**Adeguamento alle norme in materia di sicurezza dei luoghi di lavoro, nonché la razionalizzazione dell'accessibilità dell'area portuale industriale di Genova Sestri Ponente**

ELAB. N°	TITOLO ELABORATO	SCALA
Dp010	Studio di Impatto Ambientale - Documentazione Progettuale integrativa in Risposta alla Richiesta MiTE Prot. No. 0113080 del 19 Ottobre 2021	-

CODICE PROGETTO	CODICE ELABORATO	NOME FILE
2879-F2	GEN-Dp010	2879-F2_GEN-Dp010_A.doc

Figura 1-3 Cronoprogramma dei lavori – Progetto Fase 2

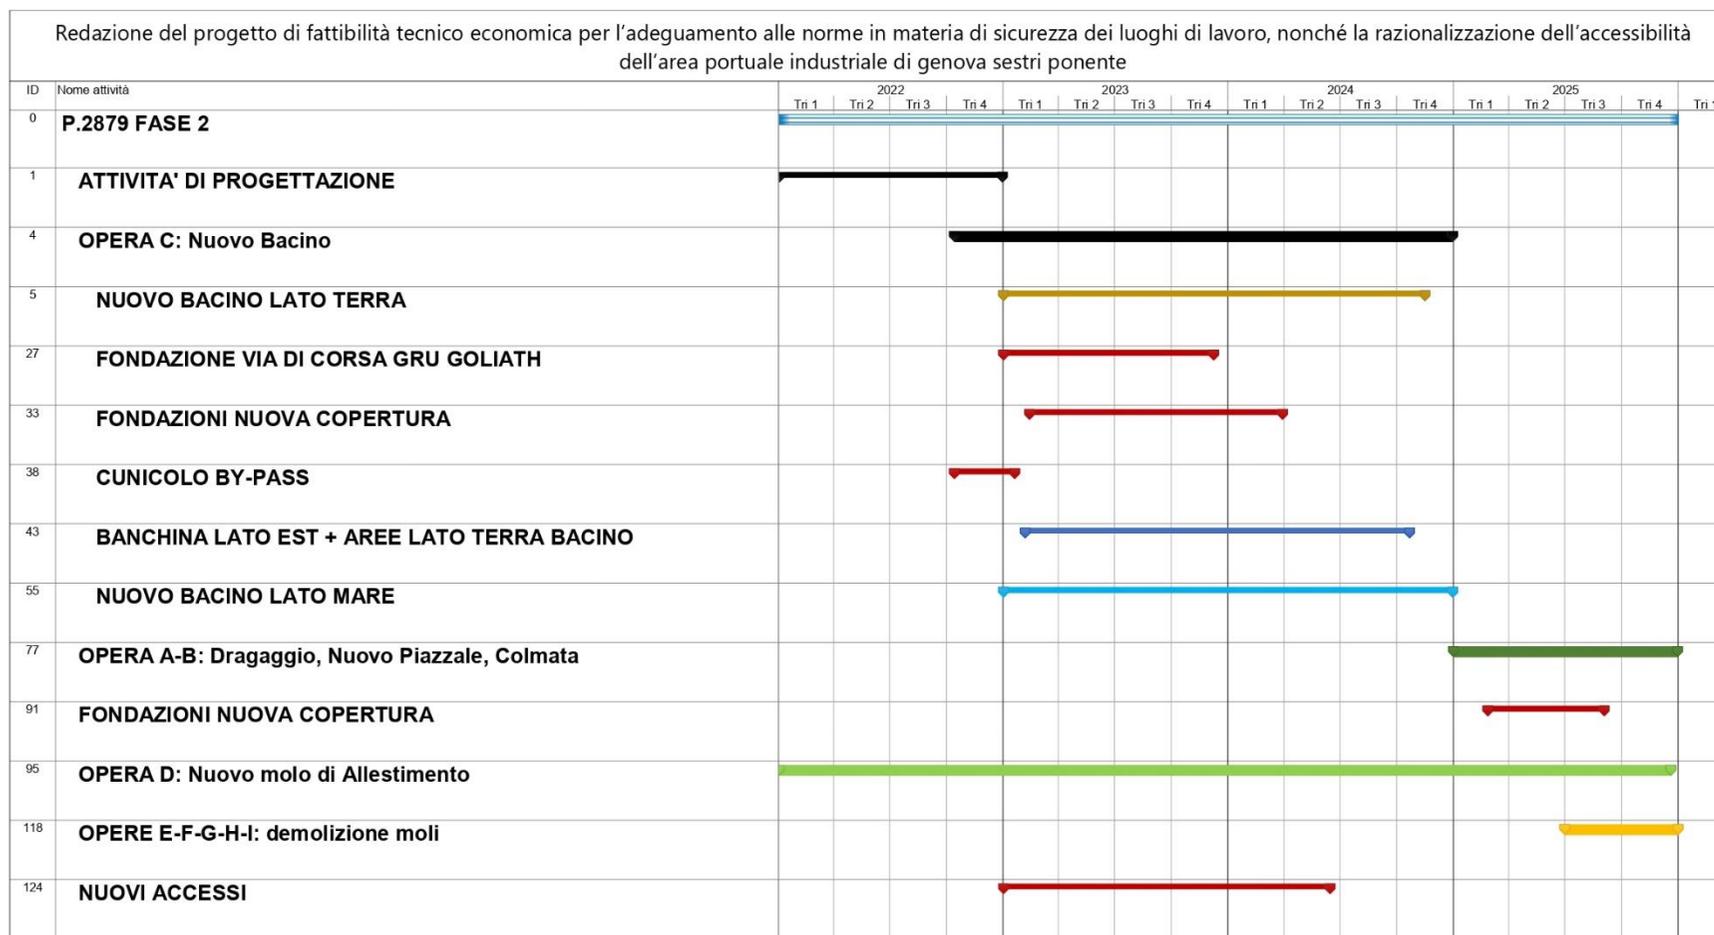
*Si ritiene necessario che, considerata la probabile contemporaneità dell'esecuzione e la vicinanza dei cantieri, sia effettuata una valutazione degli eventuali impatti cumulativi dovuti al progetto ben più ampio che comprende sia l'opera in oggetto, che ne rappresenta la seconda fase, sia il progetto di prima fase denominato "Nuova calata a uso cantieristico navale all'interno del Porto Petroli di Genova Sestri Ponente e della sistemazione idraulica del Rio Molinassi", che è stata escluso dalla procedura di VIA, con prescrizioni, con la Determinazione Prot\_ DVADEC — 2015 — 372 del 21/10/2015, ma che non è ancora iniziato;*

Gli interventi relativi al Progetto di Fase 1 seguiranno un cronoprogramma dei lavori che precederà la fase di avvio del presente progetto; la realizzazione del ribaltamento a mare costituisce un intervento propedeutico alle attività di cantierizzazione dell'intervento in esame e, pertanto, non si determinano impatti cumulativi fra le due fasi.

Si riportano di seguito i cronoprogrammi delle attività previste rispettivamente per il progetto di Fase 1 e di Fase 2.

Figura 2-3 Output del modello di simulazione – concentrazione media giornaliera di PM10 (Fase 6)

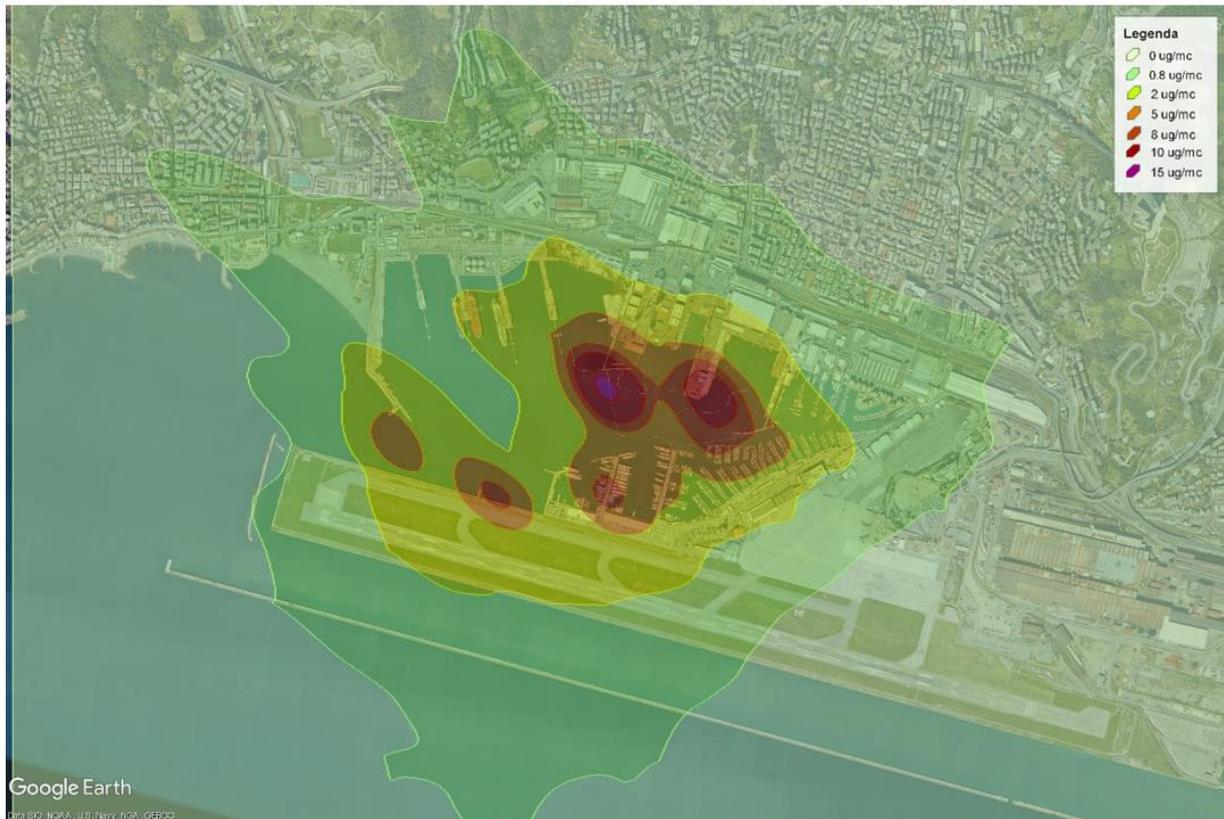
- per quanto concerne lo stato attuale delle componenti ambientali, e in particolare le concentrazioni di fondo ambientale, l'incongruenza fra i risultati finali e i dati parziali;

La figura sopra riportata mostra le curve di isoconcentrazione delle medie giornaliere di PM10; come si può osservare, le concentrazioni più alte si hanno nei pressi delle aree di cantiere e dell'area portuale, mentre non si riscontra una diffusione delle stesse verso l'area urbana dove, di contro, si mantengono su livelli bassi. Inoltre, si evidenzia che la concentrazione massima registrata, pari a 17 ug/mc, rispetta i limiti normativi del PM10 sulla media giornaliera, pari a 50 ug/mc. Il rispetto dei limiti normativi si rileva anche considerando la concentrazione di fondo ambientale; infatti sommando alla concentrazione massima registrata quella relativa al fondo pari a 22 ug/mc, si ottiene un valore di concentrazione di PM10 massimo pari a 39 ug/mc.

**Figura 4.15: confronto profili in assenza e in presenza delle opere a mare Qmax (20 m<sup>3</sup>/s)**

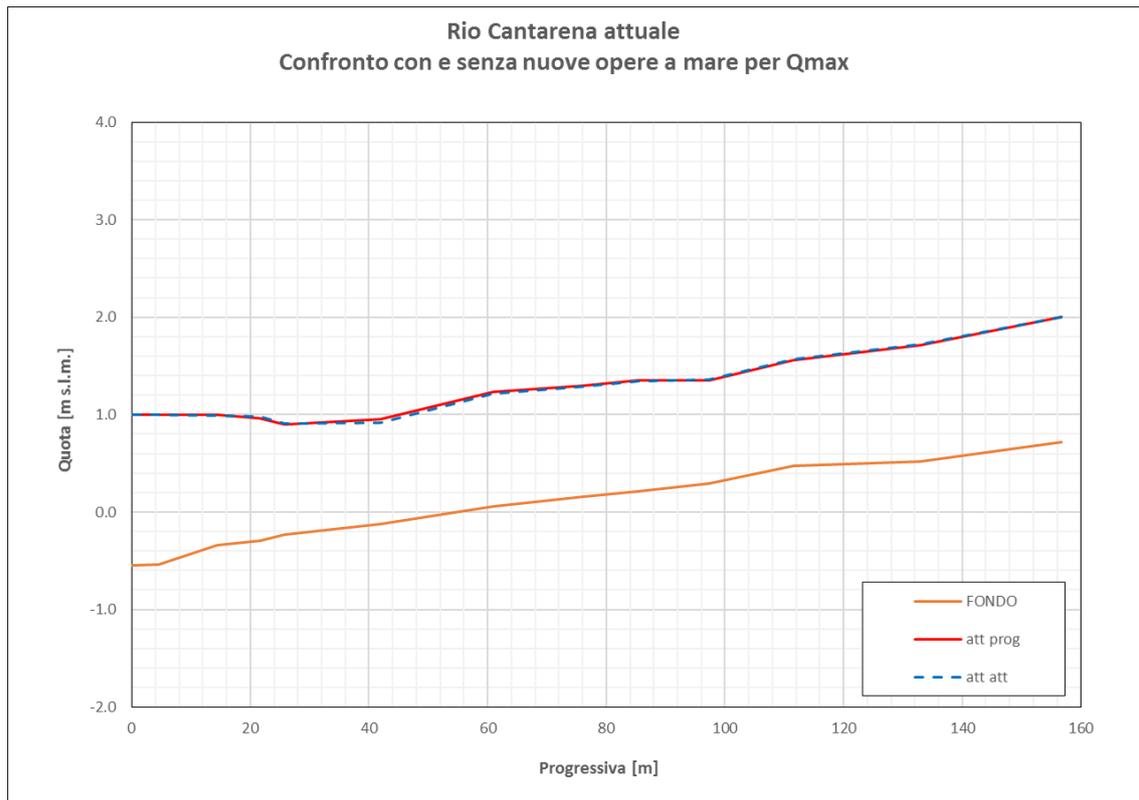
In risposta a quanto richiesto, si riporta in **Appendice B** il documento di integrazione P191-21-I-RE-IDR-001-A Studio idraulico degli effetti indotti dagli interventi relativi all'opera D (nuova banchina) sul regime idraulico del rio Cantarena.

Tale comportamento è meglio descritto nella figura seguente, che riporta i profili di corrente nelle due configurazioni in assenza e in presenza delle previste opere a mare.
